INFORME DE FISCALIZACIÓN AMBIENTAL

MINERA DON ALBERTO

DFZ-2021-2171-IV-RCA

NOVIEMBRE 2021

Imagen 2.

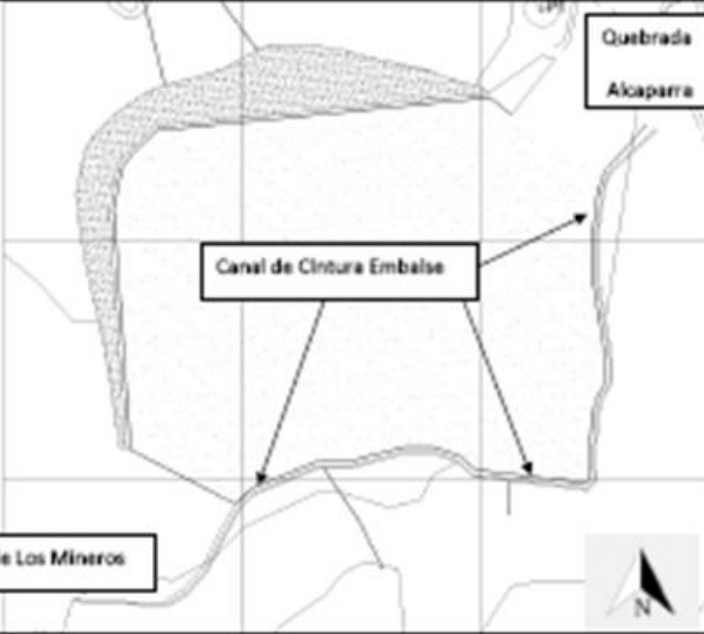
Hecho: Embalse Las Vacas Sur a. Se inició el recorrido por el canal de contorno del embalse de relaves Vacas Sur, en donde se constató la existencia de una excavación en suelo natural, ubicado en la coordenada N 6.471.320 m, E 280.776 m, cota 280 msnm. El canal contaba con dos zonas de descargas, la primera corresponde a la descarga sur oriente que se ubicaba en la coordenada N 6.471.461 m, E 280.802 m, cota 278 msnm y la otra en la descarga sur poniente que se ubicaba en la coordenada N 6.470.913 m, E 280.288 m y cota 270 msnm. Las dimensiones del canal correspondían a 1,5 m de profundidad y 1,90 m de ancho aprox. Se constató que el canal se encontraba despejado y operativo (fotografías 25-28). Embalse Las Vacas - Tranque III b. Se constató la inexistencia de canales perimetrales para el desvío de aguas lluvia en el tranque de relaves Las Vacas En el acta de inspección de fecha 31 de agosto del 2021, se le solicitó al titular la siguiente información: - Registro de mantención de canales de contorno del depósito Las Vacas Sur, durante el periodo 2020-2021. Resultados examen de Información: c. Mediante documento carta S/N°, de fecha 28 de octubre del año 2021 (anexo 2), el administrador de faena, de la empresa Minera Don Alberto, Don Clodomiro Zamora Murua, señaló lo siguiente: <i>“Mediante el presente documento adjunto, damos respuesta a las observaciones realizadas en Acta de Inspección Ambiental realizada a las instalaciones Minera Don Alberto ubicadas en Fundo El Mollar Sin Numero, Camino a Caimanes, Los Vilos el 31 de Agosto de 2021”</i> . d. En relación al registro de mantención de los canales de contorno del depósito Las Vacas Sur, el titular señaló lo siguiente: <i>“Si bien se realizan inspecciones visuales permanentes al canal de contorno del depósito de relave, especialmente posterior a lluvias, así como también trabajos de retiro de material o mejoramiento del camino paralelo al canal, estas actividades no han sido documentadas. Es por esto, que a contar de esta fecha se dejará registro de estas actividades, se ha confeccionado un formato con el cual se dejará un registro verificable de inspecciones y/o trabajos de mantención que se realicen al canal de contorno, este formato se realizará en forma trimestral y posterior a un evento de lluvias. Se adjunta formato”</i> . El titular presentó como anexo un documento denominado “Formato de Inspección/Mantención Canal de Contorno Depósito Las Vacas Sur”, en donde aparece la fecha y las observaciones, además de un plano de ubicación del canal de contorno donde se debe indicar los problemas o anomalías detectadas (imagen 2).
